N° 067-2025-OCI/0190-SCC

"MEJORAMIENTO Y AMPLIACIÓN DEL SERVICIO
EDUCATIVO DE LA II.EE. FE Y ALEGRÍA N.º 52, SECTOR
PAMPA INALÁMBRICA, DISTRITO DE ILO, PROVINCIA DE
ILO, DEPARTAMENTO DE MOQUEGUA" CON CÓDIGO
ÚNICO DE INVERSIONES (CUI) N.º 2234866

HITO DE CONTROL N.º 6: ESTADO SITUACIONAL DE LA INFRAESTRUCTURA AL MES DE JUNIO DE 2025

INFORME DE HITO DE CONTROL N° 067-2025-OCI/0190-SCC

Imágenes n.º 12 Pórtico metálico retirado por falla estructural y/o rotura de los dispositivos de anclaje, en patio y losa deportiva del nivel primario

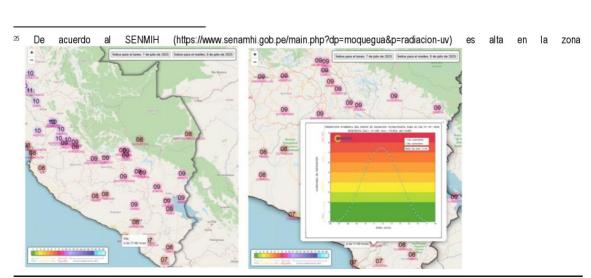
2. PRESUNTA DEFICIENCIA DEL DISEÑO ESTRUCTURAL DE LA COBERTURA DE LONA TENSIONADA, HA CONLLEVADO A LA FALLA DE LOS ANCLAJES EN PEDESTAL, OCASIONANDO SU INHABILITACIÓN Y POSTERIOR DESMONTAJE, SITUACIÓN QUE PODRÍA AFECTAR A LOS ESTUDIANTES Y DOCENTES, TODA VEZ QUE SE ENCONTRARÍAN EXPUESTOS A LA RADIACIÓN SOLAR²⁵ EXISTENTE EN NIVEL ALTO Y EN TIEMPOS PROLONGADOS.

De la visita de inspección realizada a la institución educativa Fe y Alegría N.º 52, el día 26 de junio de 2025; se advirtió, el desmontaje de la estructura metálica que soporta la cobertura de lona tensionada, producto de la falla estructural y/o rotura de los dispositivos de anclaje, en patio y losa deportiva de los niveles primaria y secundaria, conforme se puede apreciar en las imágenes siguientes:
